**INFORME DE ORIENTACIÓN DE OFICIO  
N° 050-2023-CG/OCI/5340-SOO**

**ESTADO SITUACIONAL DE LA OBRA “RENOVACIÓN DE  
CERCO Y/O PORTADA Y ESPACIO DEPORTIVO CON  
COBERTURA; EN EL (LA) IE NUESTRA SEÑORA DE LAS  
MERCEDES-ICA, DISTRITO DE ICA, PROVINCIA DE ICA,  
DEPARTAMENTO DE ICA”**

**PERÍODO DE EVALUACIÓN:  
DEL 28 DE SETIEMBRE AL 6 DE OCTUBRE DE 2023**

**Imagen n.º 1**  
**Soldadura en estructura metálica de cobertura solar**

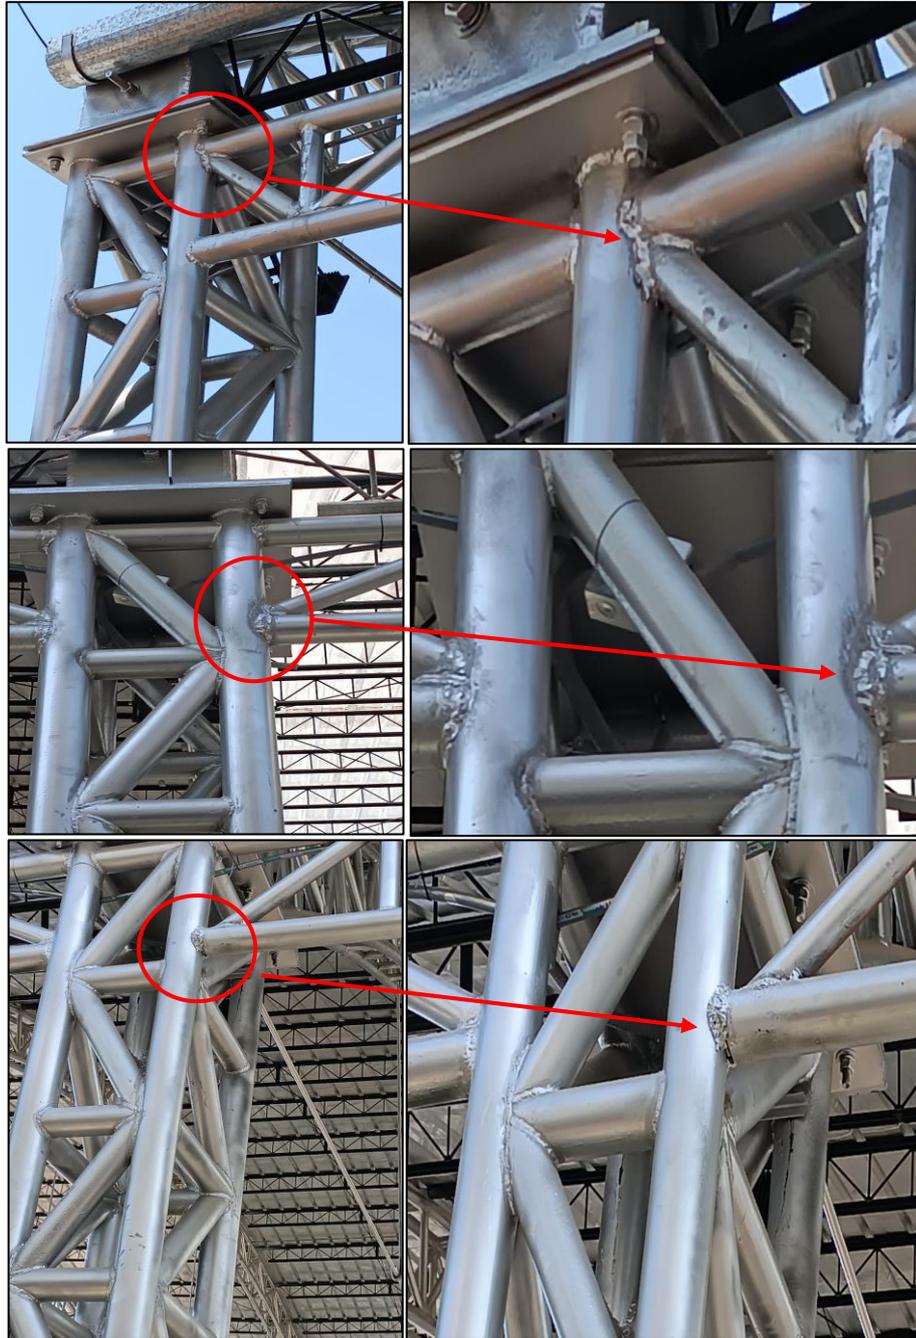
Respecto a la cobertura metálica, la no uniformidad y protuberancias en la superficie de algunas soldaduras, entre las uniones de los tubos metálicos de las columnas y vigas; asimismo, se advierte la soldadura parcial en el extremo de un tubo que forma parte de la viga principal (Cercha Curva T-1), tal como se muestra en las imágenes siguientes; sin tener en cuenta lo señalado en las especificaciones técnicas de estructuras del expediente aprobado, que indican para la partida "01.05.04 Estructura Metálica" que *"El acabado será de primera calidad. Las partes vistas deberán ser acabadas con pulcritud y los cortes ejecutados cuidadosamente y con exactitud" [...]* *"Las piezas acabadas deberán mostrar la exactitud lineal y estar exentas de torceduras, dobladuras y juntas abiertas. [...]*:

**Imagen n.º 3**  
**Unión de tubos metálicos sin ángulo de empalme**

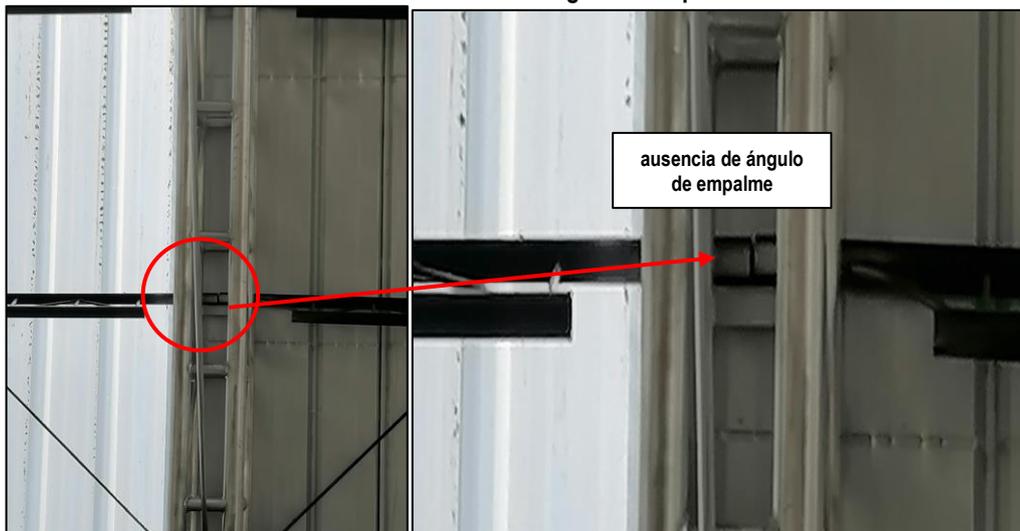
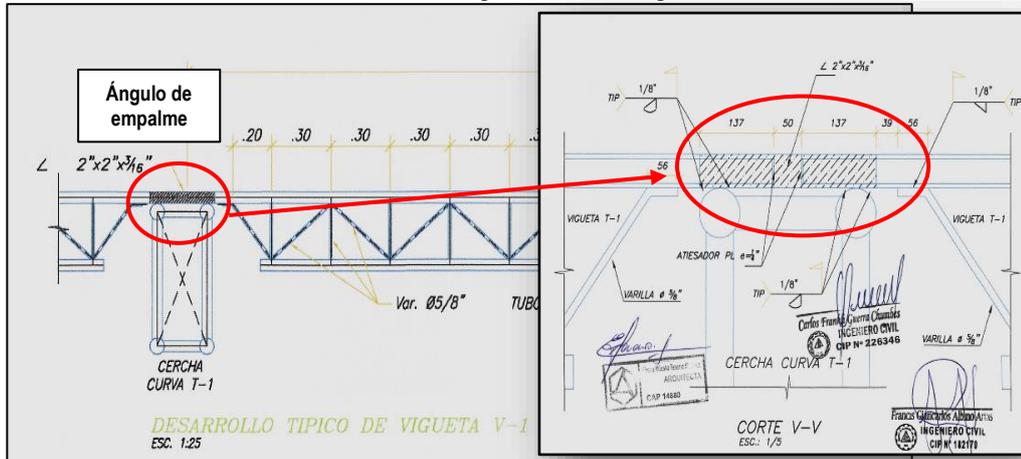
Por otro lado, de la visita de inspección también se visualizó en la vigueta V-1, la ausencia de ángulo de empalme (de medidas 2"x2"x3/16") establecido en el plano de Estructuras lámina E-04 y E-05 del expediente técnico, en algunas uniones de los tubos de 2" (pulgadas) que se conectan en el eje de la viga principal (Cercha Curva T-1), tal como se muestra a continuación:

**Imagen n.º 5**  
**Ausencia de planchas metálicas de espesor 1/4" en la viga principal**

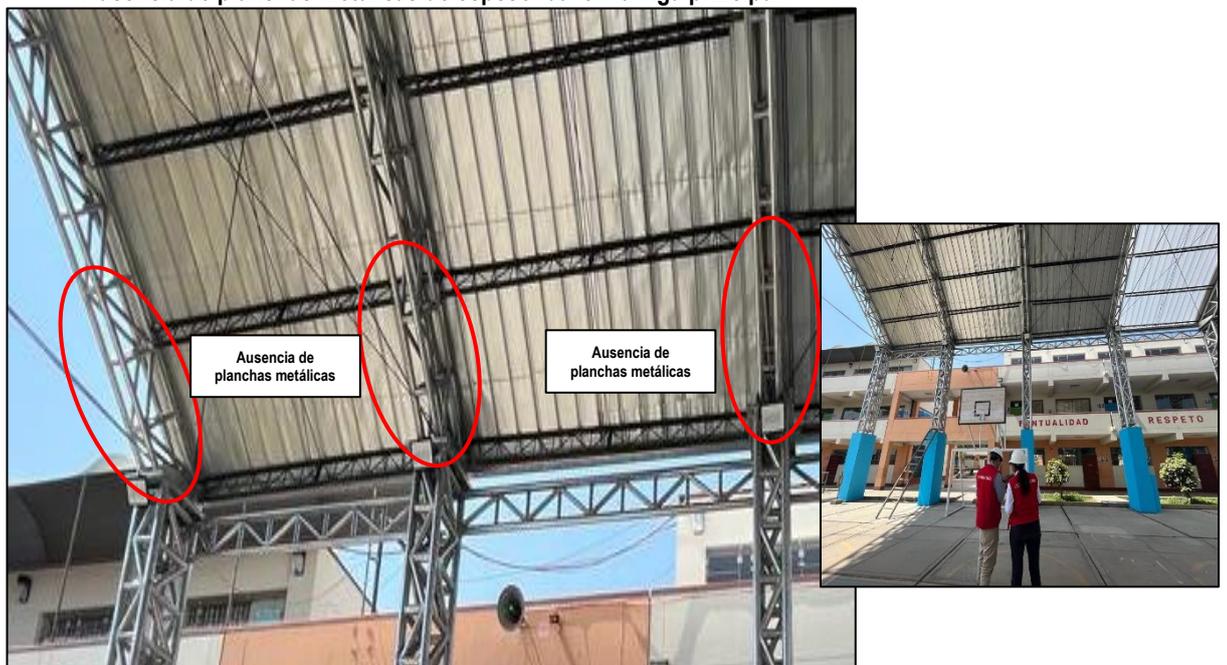
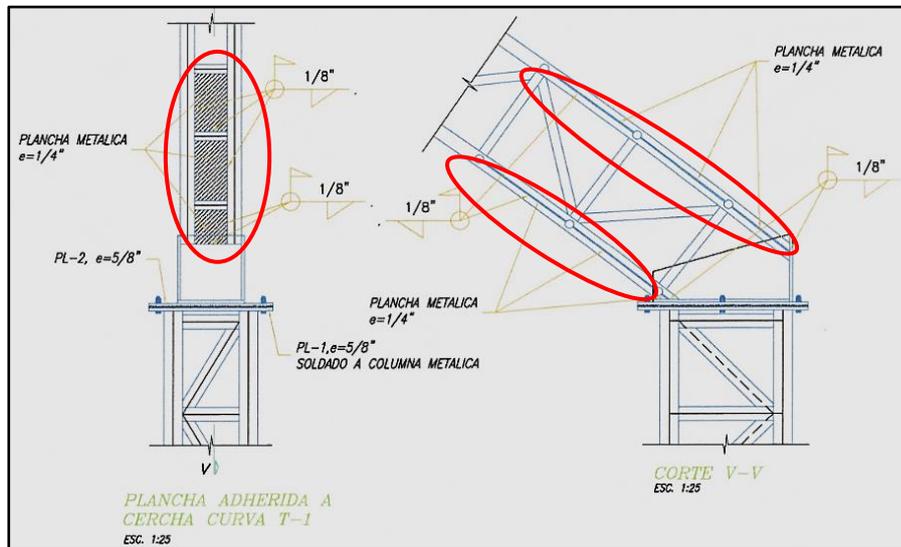
Además, no se visualizó en la viga principal (Cercha curva T-1), las planchas metálicas de espesor 1/4" (parte frontal y posterior) desde la unión con la columna metálica hasta el tercer tramo de cercha, tal como lo indica el plano de Estructuras lámina E-04 del expediente técnico.

**Imagen n.º 7**  
**Existencia de vacíos al costado de los pernos**

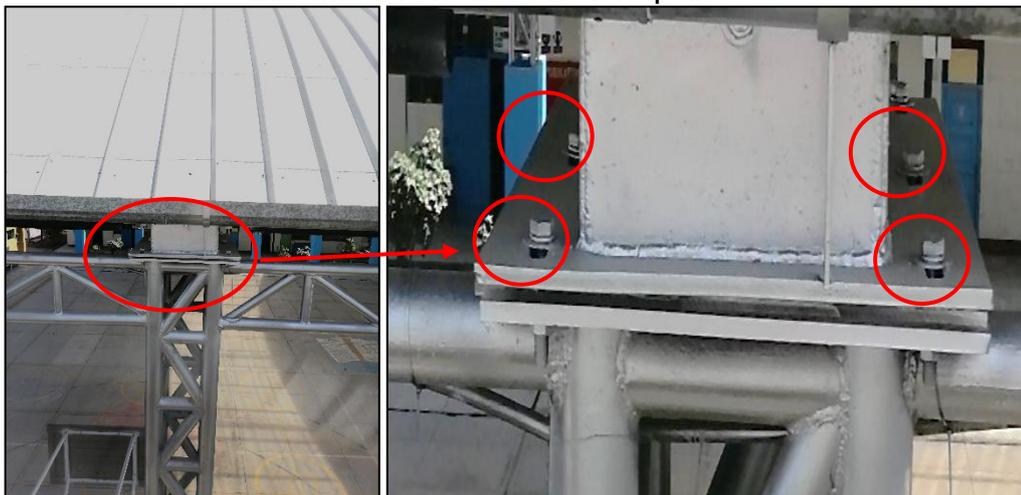
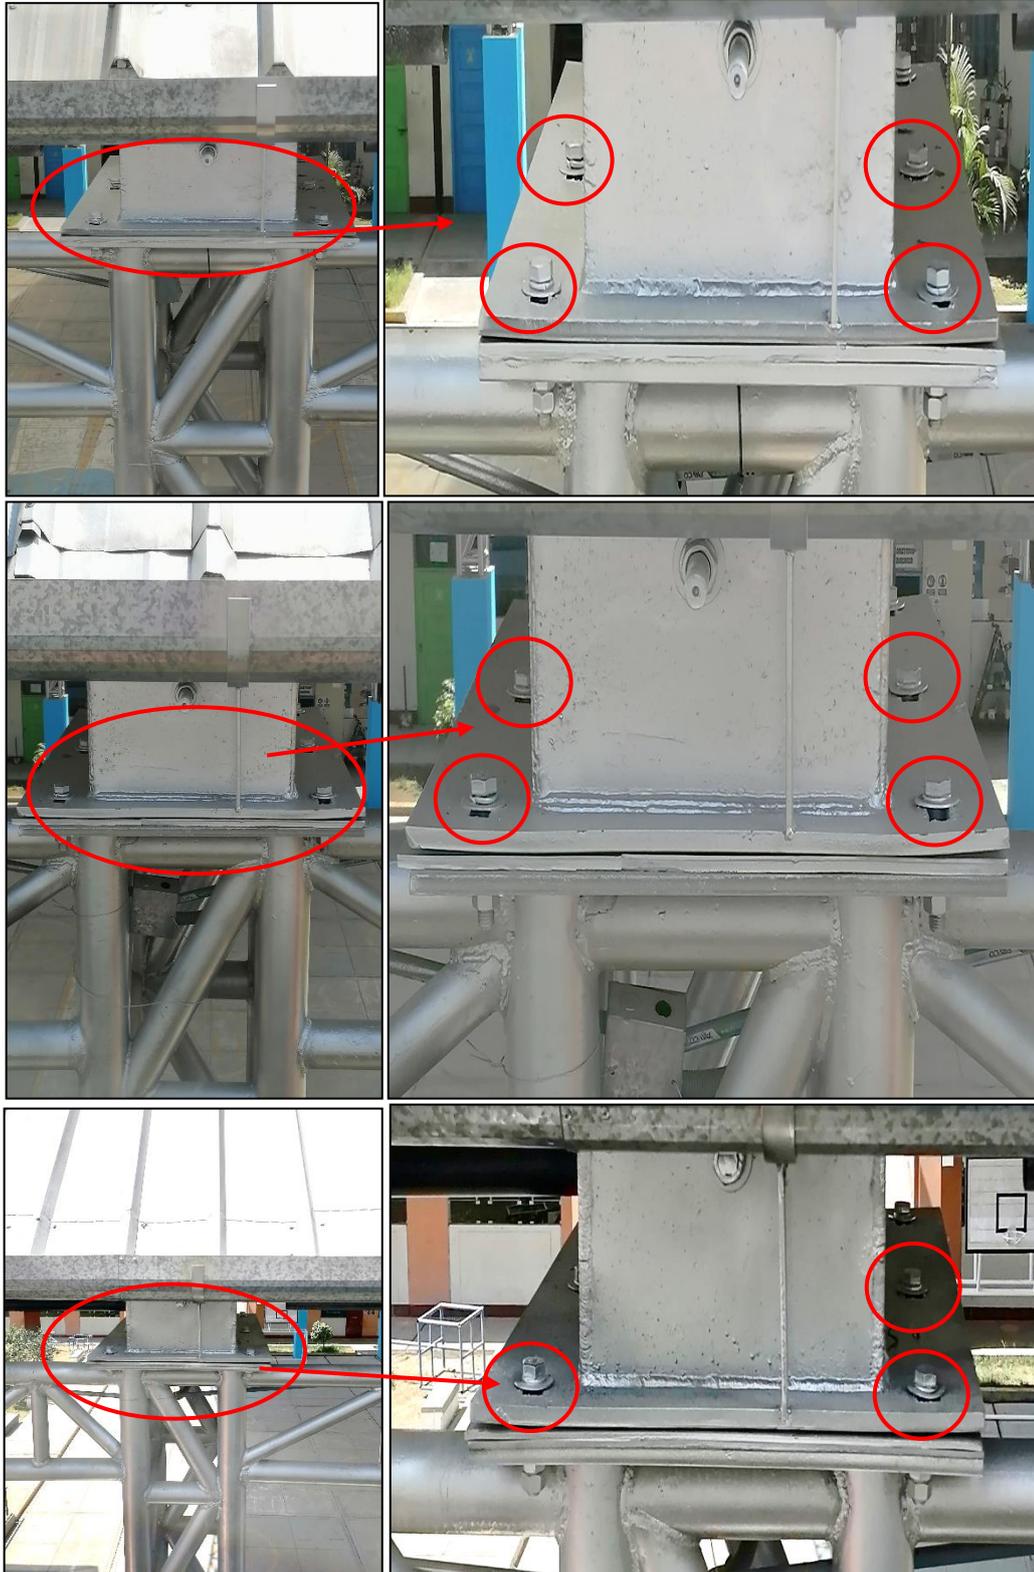
Asimismo, se visualizó en cuatro (4) planchas de empalme de la columna metálica y la viga principal (cercha en curva T-1), orificios de tamaño mayor al diámetro del perno de fijación, lo que genera que la tuerca no se encuentre en total contacto con la plancha en la zona de fijación, como se muestra a continuación:

Los agujeros deberán estar bien definidos, sin bordes rasgados ni rotos. El diámetro de estos deberá ser 1/16" mayor que el perno que deba recibir. Una coincidencia deficiente entre agujeros será motivo suficiente para el rechazo de la pieza.

**Tuberías eléctricas que pasan por los tirantes redondos metálicos**

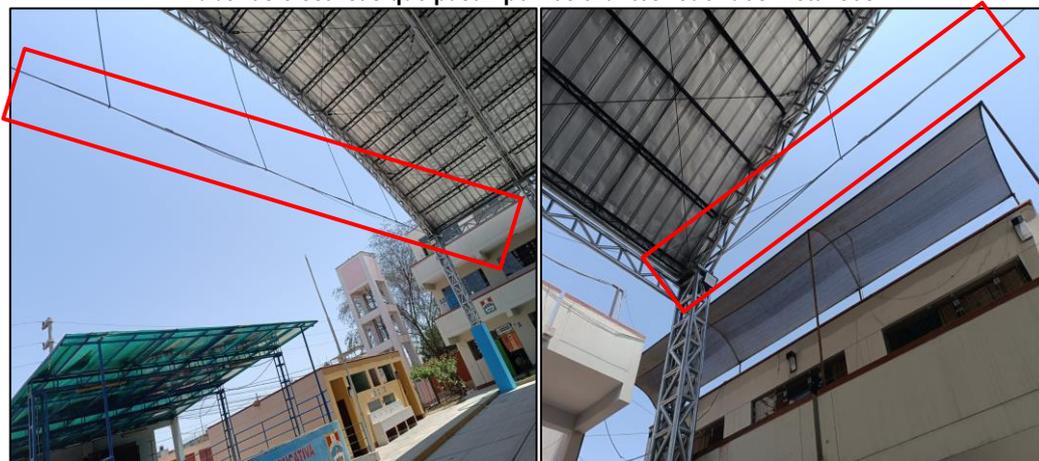
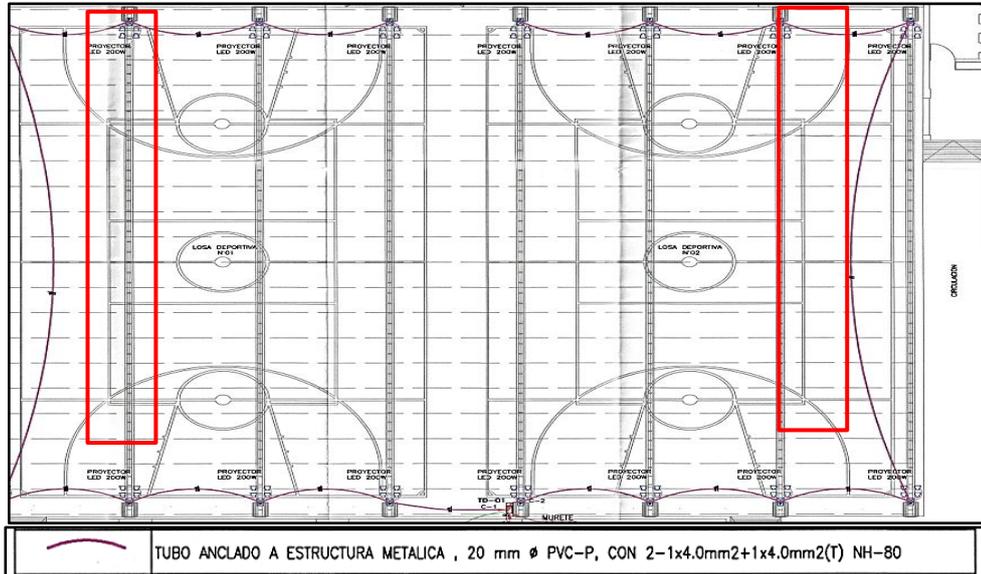
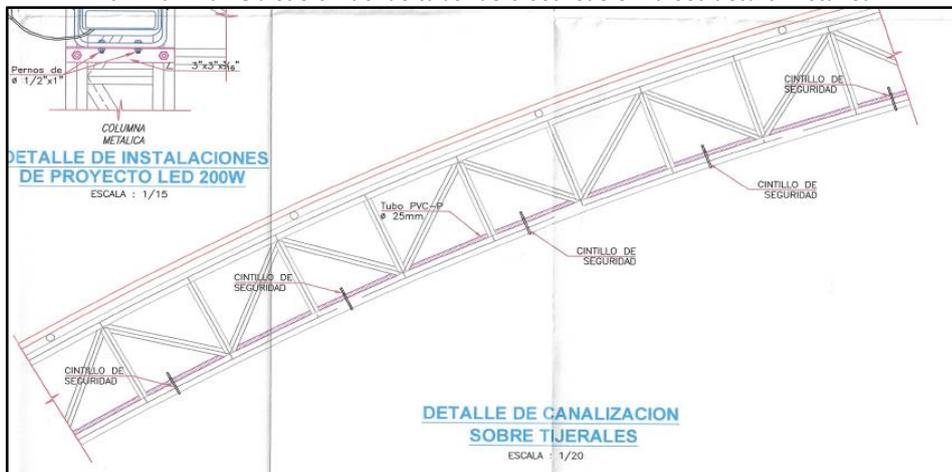
En el patio de la Institución Educativa existe una cobertura metálica, visualizándose tuberías eléctricas que pasan por los tirantes redondos metálicos de la estructura; sin embargo, de acuerdo al plano de Instalaciones Eléctricas, láminas IE-01 y IE-02, las tuberías eléctricas deben ser fijadas en las vigas principales (Cercha Curva T-1) que están en ambos extremos de la cobertura metálica.

**Imagen n.º 14**  
**Detalle de Pozo a tierra**

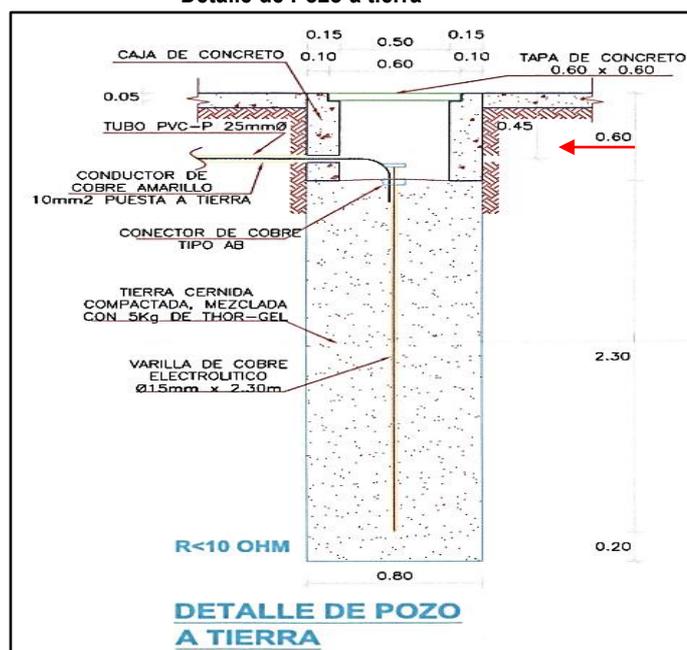
Durante la visita de inspección a la obra también se observó un pozo de puesta a tierra ubicado al lado de la losa, observándose que el conector de cobre se encuentra al nivel del marco de la caja de registro y pegado a la pared del mismo, como se observa en las imágenes siguientes:

Sin embargo, en el plano de Instalaciones Eléctricas del expediente técnico, lámina IE-01, indica que la varilla de cobre deberá ser instalada en la parte central del pozo por debajo de la tapa de concreto y, en su parte superior se instalará el conductor de cobre amarillo de puesta a tierra, según el siguiente detalle:

**Imagen n.º 16**  
**Caja de inspección de concreto con presencia de cables acumulados**

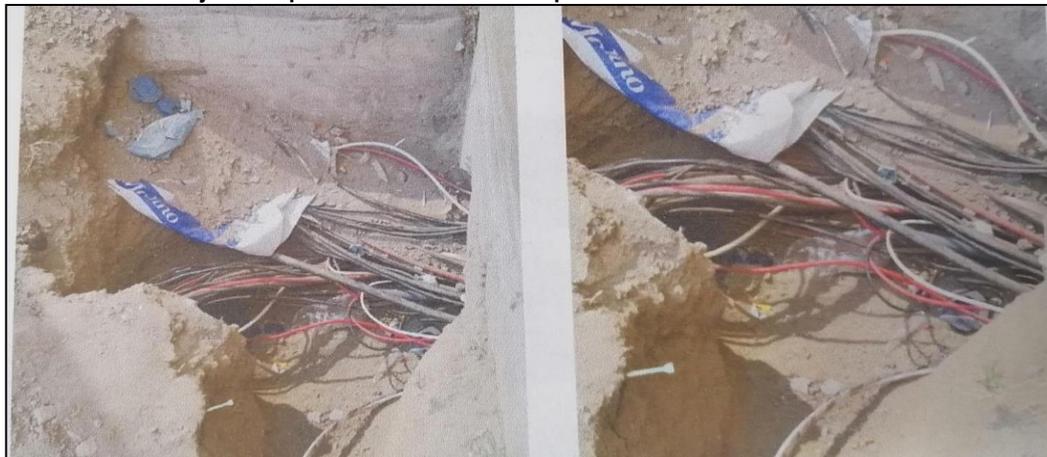
En el jardín contiguo al patio principal, paralelo a la Av. León Arechua se observó dos (2) cajas de inspección eléctrica de concreto, que según hace mención la Directora de la Institución Educativa en su interior pasan los cables eléctricos para el alumbrado de la cobertura metálica; asimismo, señala que en el interior de la primera caja se encontraban expuestos una serie de cables que luego fueron cubiertos con probetas y material propio del jardín; sin embargo, en la visita de inspección no se pudo descubrir la tapa de inspección de concreto, dado su peso y que se encontraba sellada.

Con relación a ello, a través del Oficio n.º 468-2023-GOREI-DREI-UGELI-I.E"NSM"/D de 22 de agosto de 2023, la directora de la Institución Educativa, presentó a este Órgano de Control Institucional, imágenes sobre la citada caja de concreto que no se pudo descubrir, a través de las cuales se observan los cables eléctricos acumulados.
